京都大学複合原子力科学研究所の原子炉施設
[京都大学臨界実験装置(KUCA)]の変更に係る
設計及び工事の計画の承認申請書

(KUCA軽水減速炉心用低濃縮燃料要素の製作)
(KUCA固体減速炉心用低濃縮燃料要素の製作)

京都大学複合原子力科学研究所

2023年2月17日

②の回答についての説明(軽水)

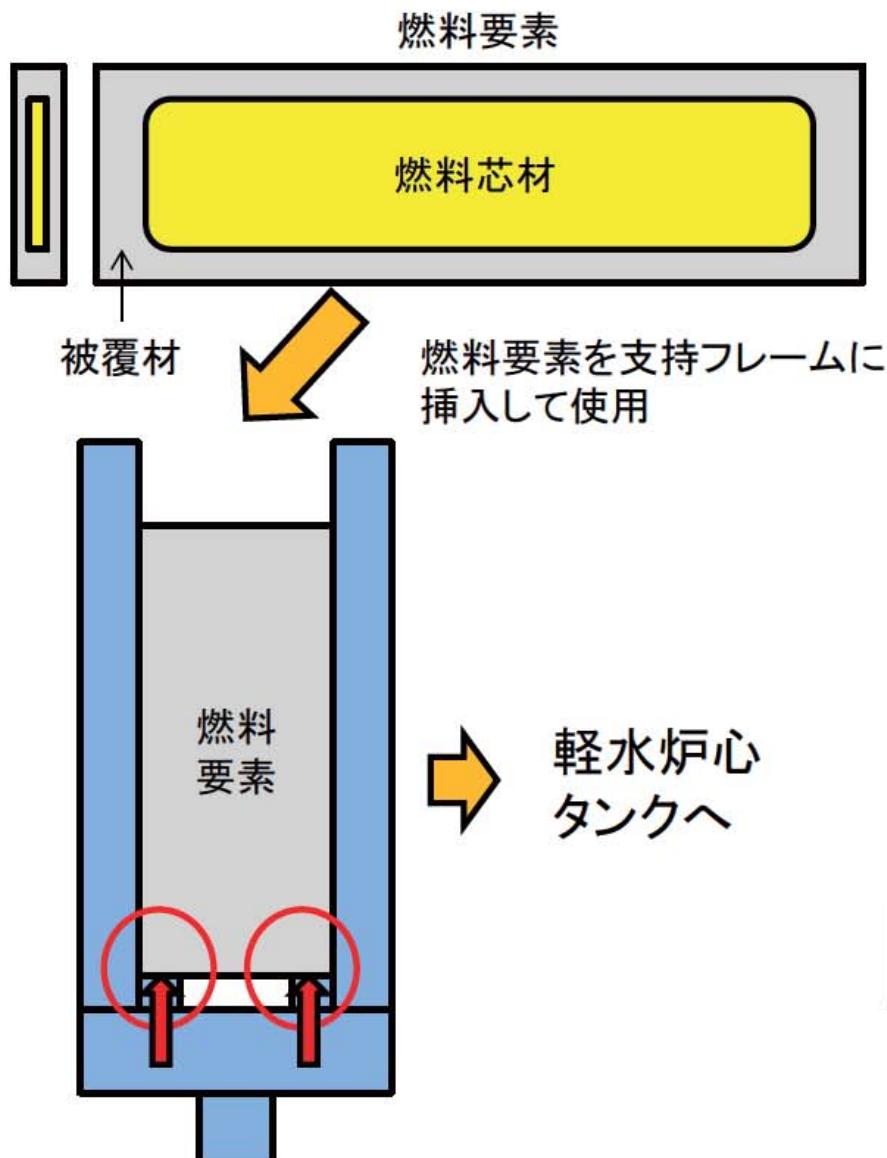
技術基準規則第22条(炉心等)の第1項、第2項について、申請書の添付においては、被覆材の附加荷重及び自重の応力評価しか説明されていない。例えば、STACYの設工認では、燃料の設計条件として最高使用圧力及び最高使用温度を申請書の本文に記載した上で、添付の説明書で運転時の圧力、温度、放射線、荷重等の説明がなされていることから、STAC'の設工認を参考に、これらについて説明すること。

申請書添付の適合性への説明書: 第22条の説明を修正した。
なお、第3項の説明は変更なし

軽水第1項

軽水減速炉心における最大熱出力は100Wで放射線の影響は低く、また、最高使用圧力は常圧、最高使用温度は90°C(運転時の異常な過渡変化での温度上昇は最大でも約2°C以下)と低い。そのため、評価計算書Aに示したとおり、圧力は常圧で使用し温度上昇が僅かなため影響はない。温度については、初期値25°Cから温度上昇が2°C以下と低いため、異常をもたらすような熱応力、ブリスト(400°Cを超えないことが基準)は発生しない。放射線については、照射によるスウェーリングでの体積増加率 dV/V は [REDACTED] と小さく影響はない。なお、使用的する被覆材も、これまでKUCAで約45年間使用していたものとほぼ同じアルミニウム合金であり、使用条件も変わらないため腐食のおそれはない。以上のことから、運転時においても、物理的および化学的性質を保持できるものである。なお、材料検査、外観検査及び寸法検査を実施し、適切な材料及び構造であることを確認する。

燃料要素被覆材と燃料フレームが接する箇所(図の赤い部分)に加わる自重と水圧による負荷を考慮する

当該燃料要素は熱間圧延加工によりアルミニウム製板でウランシリサイド・アルミニウム分散型燃料の燃料芯材を挟み込んだ構造である。当該燃料要素は標準型燃料板支持フレームに収納されて炉心格子板に固定され、常圧の条件下で使用されるため、**燃料芯材の強度は考慮せず、負荷がかかる被覆材への附加荷重及び自重を評価対象とする。**

水圧による附加荷重[N/mm ²]	自重による附加荷重[N/mm ²]	被覆材の耐力[N/mm ²]
		63.7

アルミニウム被覆材の耐力に
対して十分に小さく、要求事項
に適合する設計

第1分割申請
軽水減速炉心用低濃縮燃料の製作
の変更箇所

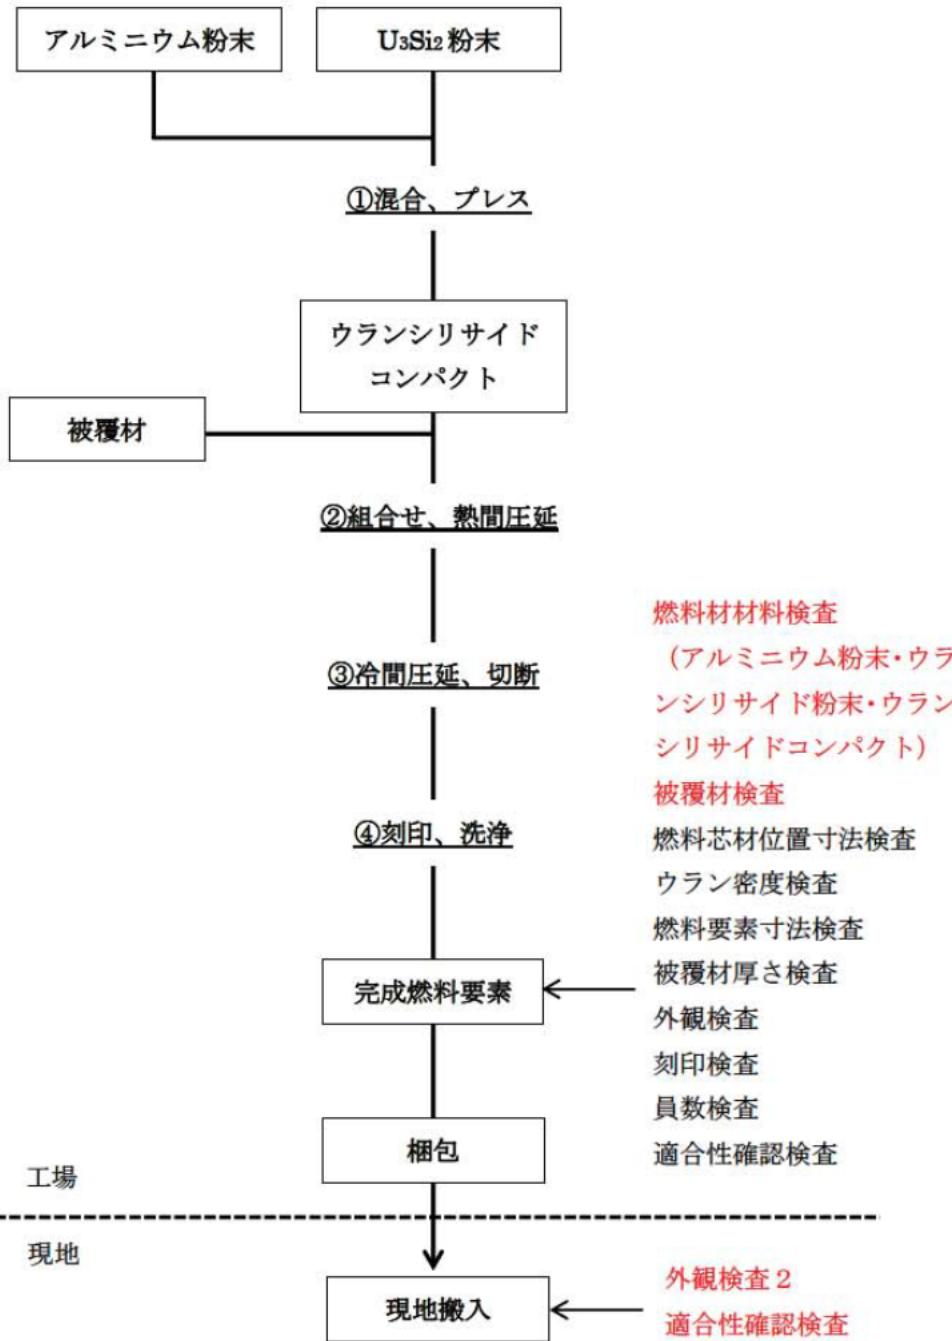
輸送時において燃料要素が変形あるいは破損する可能性などが考えられるが、事業所到着後に検査項目がない理由について説明すること。

正確な燃料製作数を記載
するため

製作数 [REDACTED] (ただしU-235量は [REDACTED] 以下)

1. 各材料を混ぜ合わせる際に示していた検査のタイミングを、燃料要素完成時に全て行うよう検査のタイミングを修正した。

2. 輸送による損傷がないかどうかを到着後に確認するため、外観検査2を追加した。
